サイクル勉強会
平成 24 年 2 月 14 日（火）
配布資料

核燃料サイクルの技術選択肢 及び評価軸について(改訂版)

原子力発電・核燃料サイクル技術等検討小委員会

平成24年2月16日
内閣府 原子力政策担当室

軽水炉から

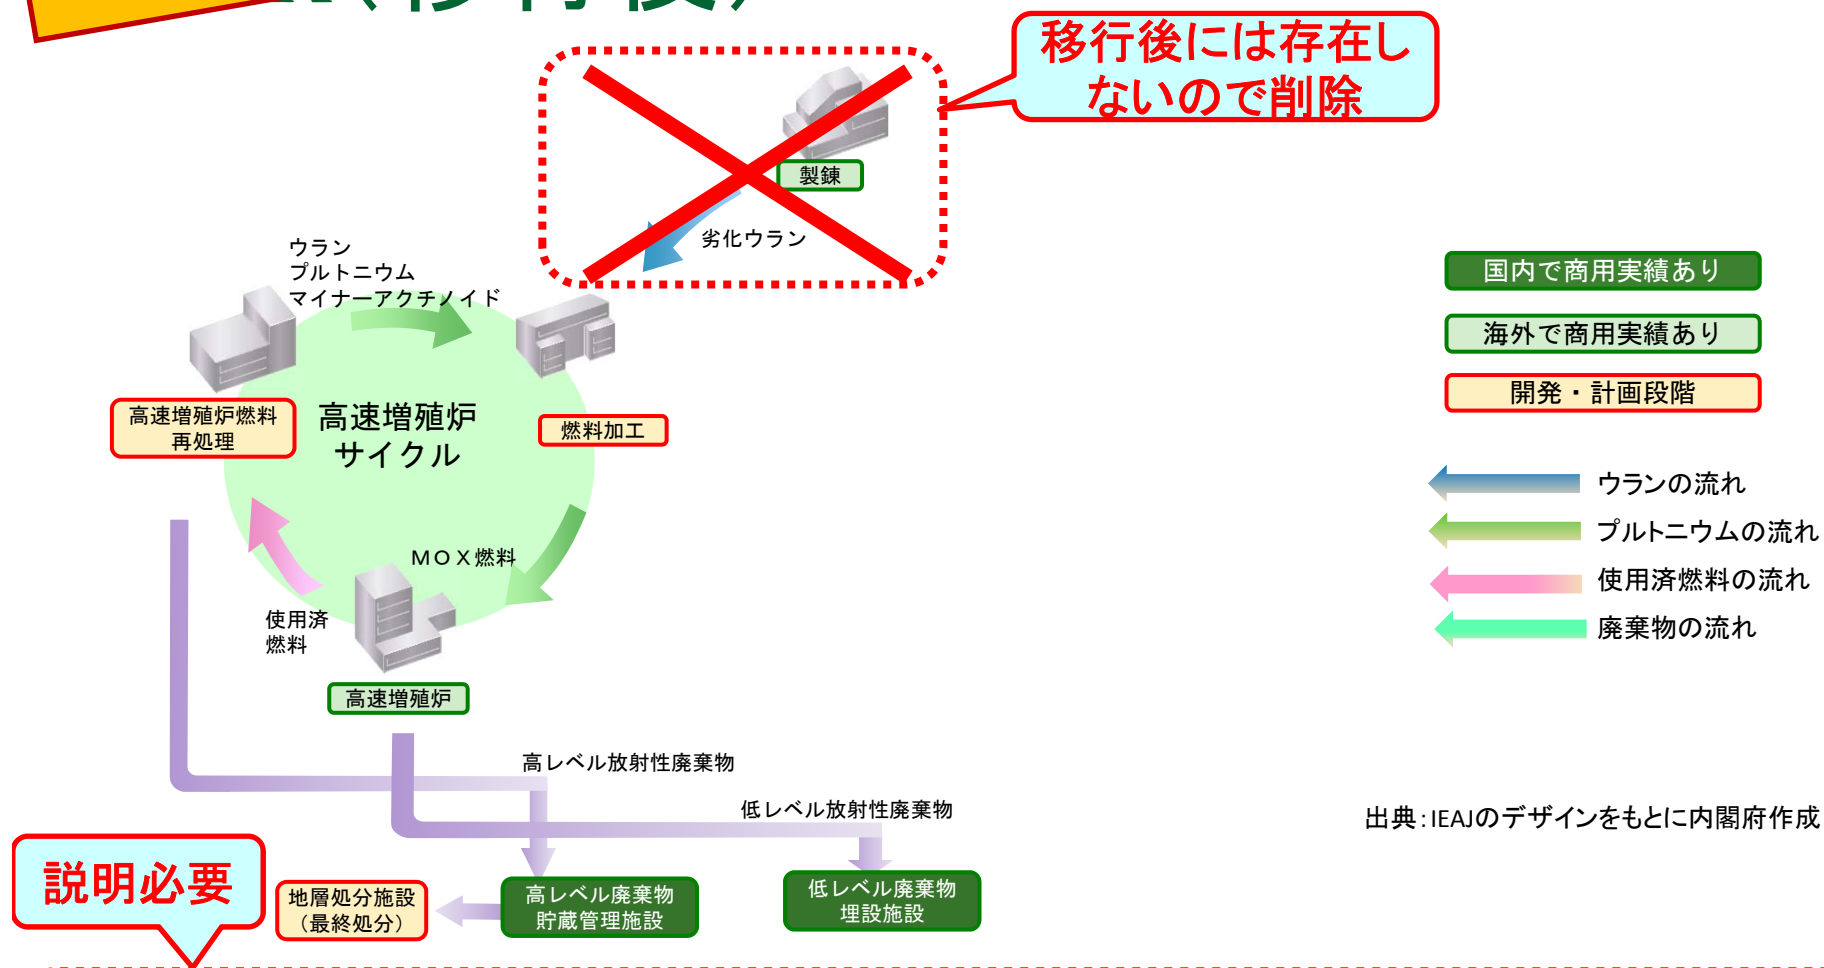
丁寧に記載

FR(アクチノイド)

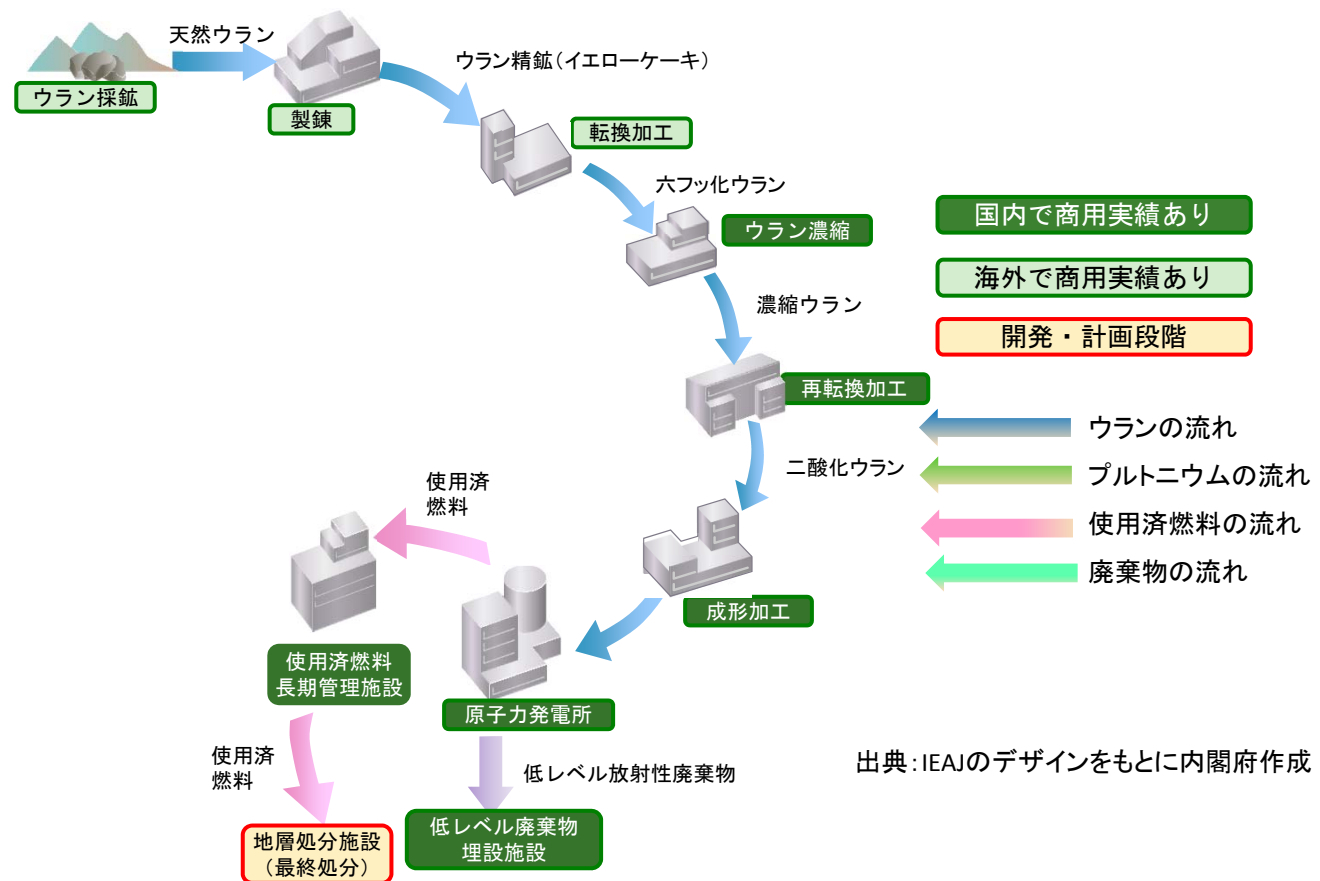
複雑になるが『アクチノイド専焼』には様々な方法があるので追記要

説明必要

- FR(アクチノイド専焼炉)を導入し、環境負荷低減等を図るオプション
- FRによるアクチノイド燃焼としては、通常の炉心燃料に均質に混ぜる方式(均質装荷)と濃度を高めた特殊な燃料を少数体作り炉心内で燃やす方式(非均質装荷)がある。前者の場合、FRはFBRと同じ原子炉、同じ燃料サイクルで対応が可能。後者の場合も原子炉と多くの燃料はFBRと同様の対応が可能であるが、特殊な燃料については、専用のサイクルで対応する必要がある。

概念：超高温ガス冷却炉

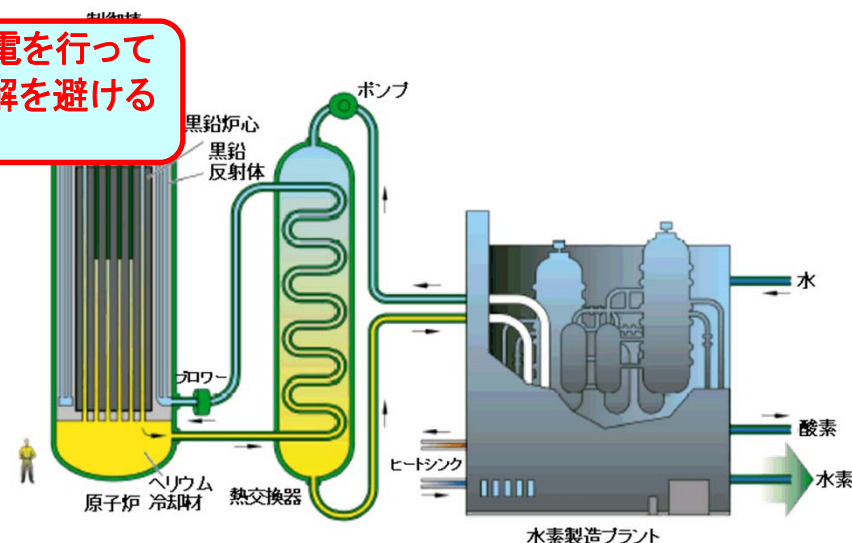
○熱効率は高い。GenIV炉は2030年頃以降に実現するものであり、『GenIV炉ではないが』との断わりは不要

AVRで20年弱、FSVで10年未満であり、他と区別するため

HTTRが発電を行っているとの誤解を避けるため

新概念の技術成熟度の例(サイクル)

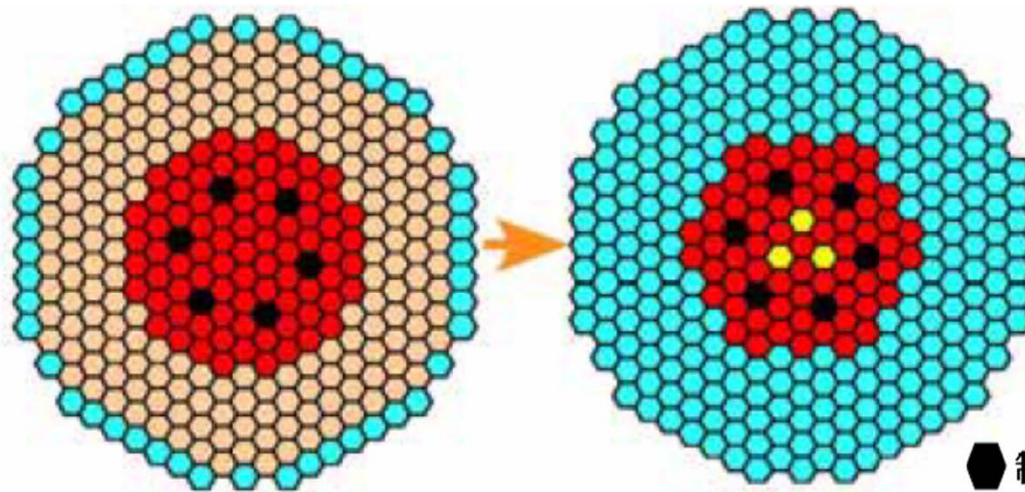
『計画』では解り難いので修正

試験は工学規模であるが、フルスケールを見通す段階に移行する段階なので(例えば、山ウランの原価と比肩できる性能確認)、薄緑～中薄緑が適切。
 なお、1/24小委員会で山名委員の指摘に基づき、鈴木(達)主査より、オプションとしての「海水ウラン」はカットとなった【確認要】

(a)MK-I 炉心

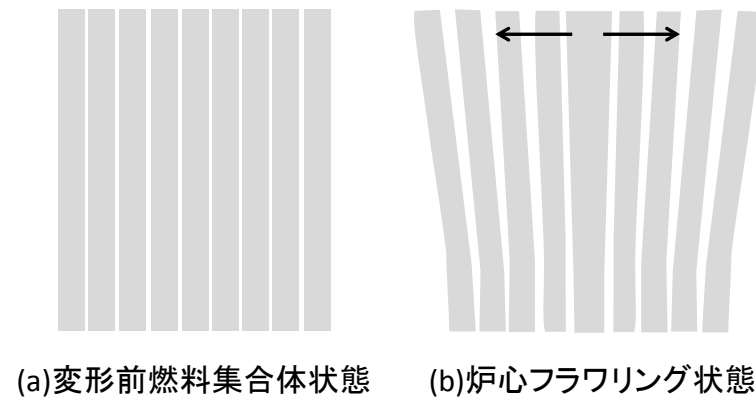
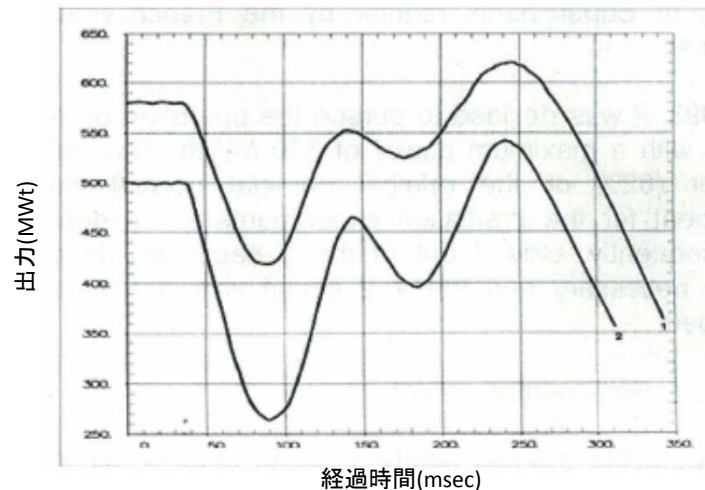
第1パラ:丁寧に記載
第2、3パラ:FRを均質・
非均質に分類した場合、
技術レベルが異なること
注記必要

のフェニックスで発生した燃料変動について

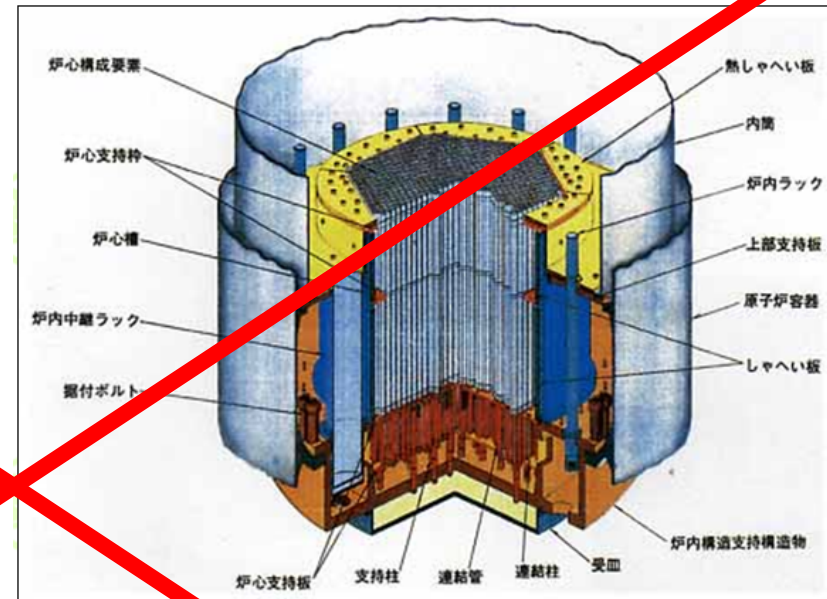
前ページに解説を集約したため、このページは削除

フェニックスの図を入れて下さい。

のフェニックスで発生した燃料変動について、

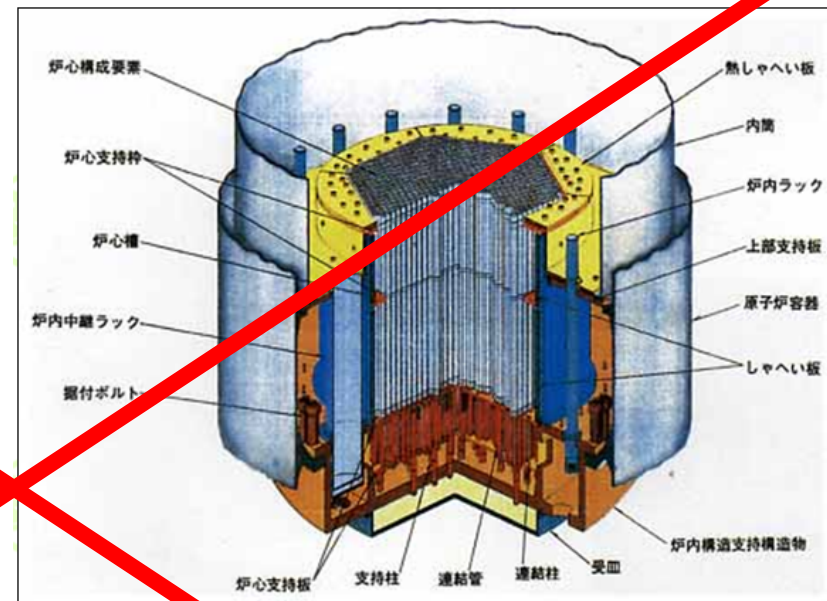
前ページに解説を集約したため、このページは削除

フェニックスの図を入れて下さい。
